AVIS de l'Agence nationale de sécurité sanitaire de l'alimentation, de l'environnement et du travail

relatif une demande d'autorisation exceptionnelle d'utiliser, pour la production d'eau destinée à la consommation humaine, l'eau des forages F1 à F4 du champ captant de Meulan-en-Yvelines (Yvelines) ne respectant pas la limite de qualité réglementaire pour le chrome dans les eaux brutes

Le synoptique de la filière proposée est le suivant :

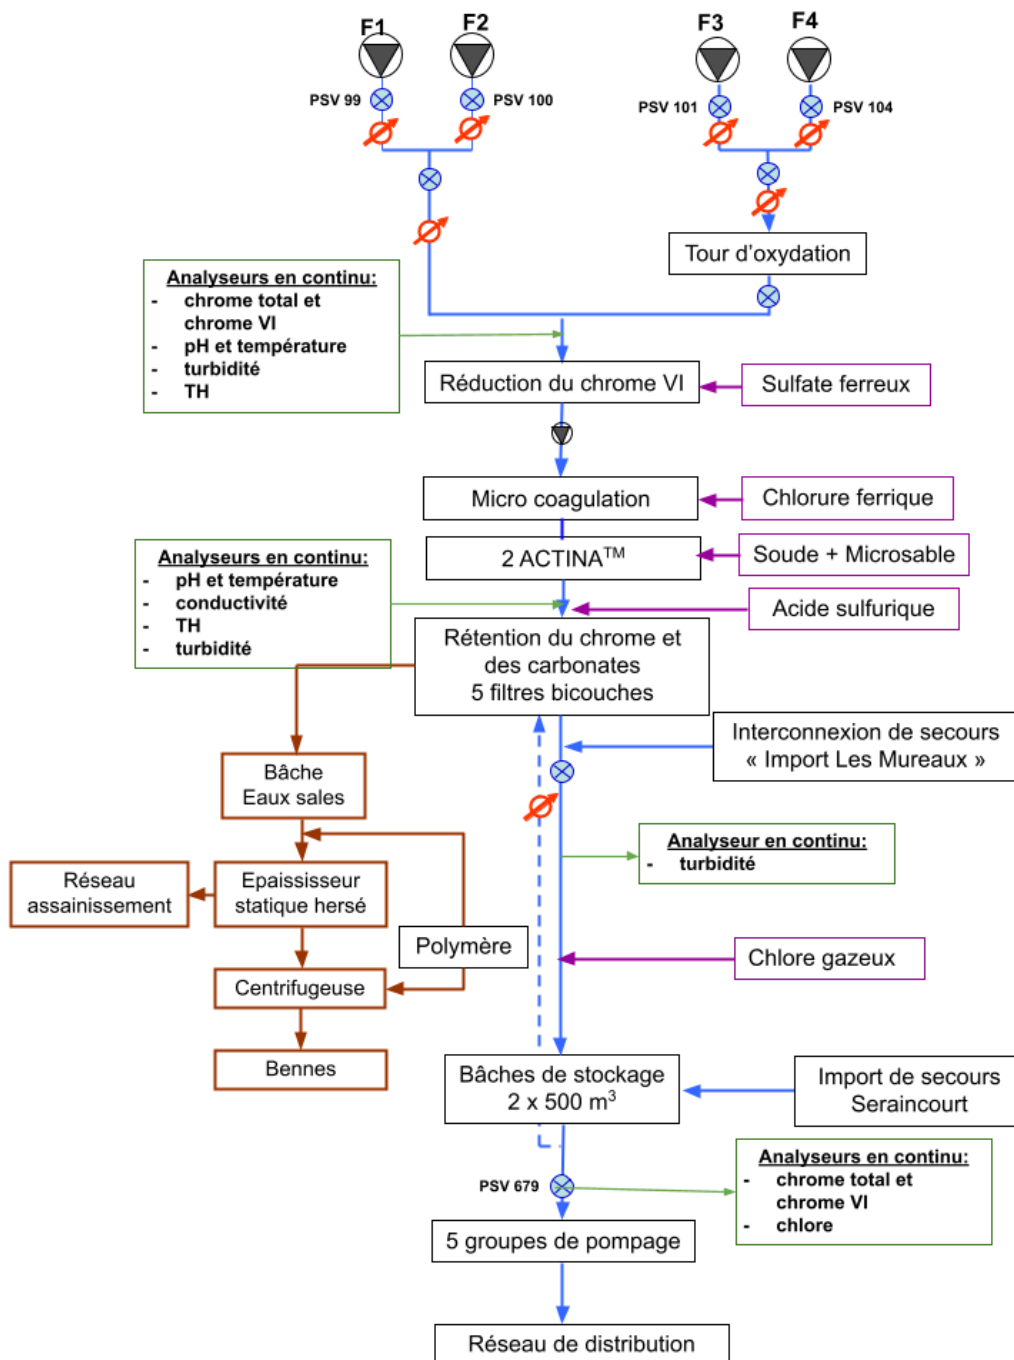
Le chrome VI est réduit par du sulfate ferreux. Une injection de chlorure ferrique en ligne est ensuite effectuée afin de retenir les colloïdes et les floccs formés lors de l'étape de décarbonatation catalytique à la soude. L'eau récupérée en partie haute des réacteurs est ensuite filtrée sur les cinq filtres actuels convertis en filtres bicouches (sable/CAG) après injection d'acide sulfurique afin de réduire le pH et, de ce fait, retarder l'encrassement des filtres. Le volume de CAG est dimensionné pour assurer un temps de contact minimum de 10 minutes ; le type et la porosité du charbon utilisé ne sont pas précisés.

Le CES « Eaux » demande que l'étape de correction du pH par ajout d'acide sulfurique soit maîtrisée, afin d'éviter toute dissolution des précipités de chrome potentiellement encore présents dans l'eau décarbonatée.

Le CES « Eaux » estime que la filière proposée pour l'élimination du chrome total et du chrome VI est adaptée au regard des essais réalisés par le pétitionnaire et des paramètres de dimensionnement qu'il a retenus.

En absence d'éléments factuels dans le dossier sur une possible oxydation du chrome III résiduel lors de la désinfection par le chlore et en raison du temps d'observation relativement court de l'essai réalisé en laboratoire (1 heure), le CES « Eaux » estime que le doute sur une oxydation en chrome VI en présence d'une teneur en chlore résiduel à plus long terme dans le réseau de distribution n'est pas entièrement levé et que dans le cas où la teneur en chrome total est supérieure à $6 \mu\text{g} \cdot \text{L}^{-1}$ dans l'eau produite, une surveillance renforcée au niveau du réseau de distribution devra être mise en place.
